**OGGETTO: Basell Poliolefine Italia srl impianto di Ferrara. Procedimento di  
modifica ID 267**

**OGGETTO: BASEL Poliolefine Italia S.r.l. - Impianto chimico sito in Ferrara - ID 121/267 -  
 Comunicazione del Referente GI  
 Rif. Prot. CIPPC-00\_2015-0001370 del 22/07/2015**

**OGGETTO:** Basell Poliolefine Italia S.r.l. – Impianto chimico sito in Ferrara.  
Autorizzazione integrata ambientale DVA-DEC-2010-0000659 del  
04/10/2010. Procedimento di modifica ID 267. Rif.: U.prot DVA-2015-  
0013573 del 21/05/2015 (CIPPC 1057-15).

**OGGETTO: IDVIP 2353 - Istruttoria VIA/AIA - Progetto di modifica del sistema Torce di servizio allo Stabilimento produttivo della Basell Poliolefine Italia s.r.l. di Ferrara - Rif. nota DVA-2014-40167 del 04.12.2014. Esiti della Plenaria n. 34 del 05.12.14.**

Figura 2 Sistema di Torce - Stabilimento di Ferrara a valle della modifica.

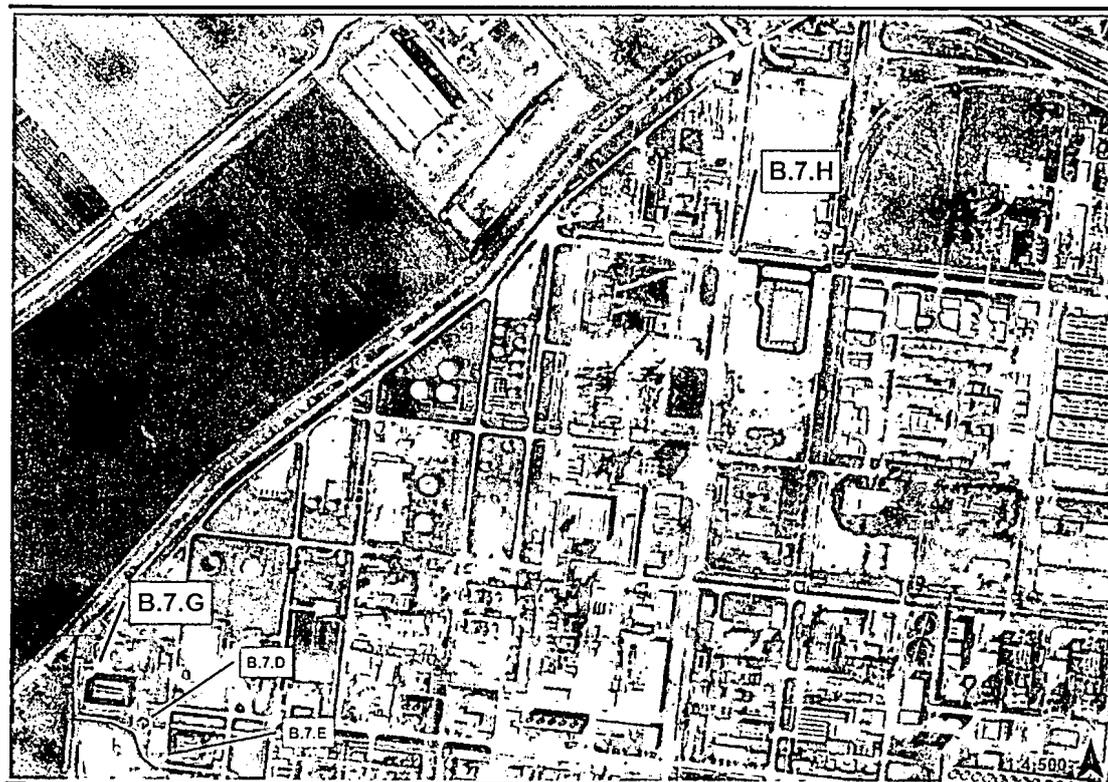
Il sistema torce dello Stabilimento, a valle della presente modifica, è mostrato in Figura 2.

Il Gestore dichiara che il funzionamento della torcia B7H seguirà i criteri stabiliti dal MATTM con la comunicazione DVA-0009754 e tutte le condizioni di esercizio della stessa saranno conformi a quelle presentate nell'aggiornamento 2011 dell'AIA per modifica non sostanziale di maggio 2011; in caso di manutenzione programmata della torcia B7H, la logica di funzionamento del sistema torce dello stabilimento prevede l'attivazione delle torce B7D e B7E, nell'assetto già presentato e autorizzato dal MATTM con protocollo DVA-2012-0000423 in data 10 Gennaio 2012 e sintetizzato nella seguente tabella:
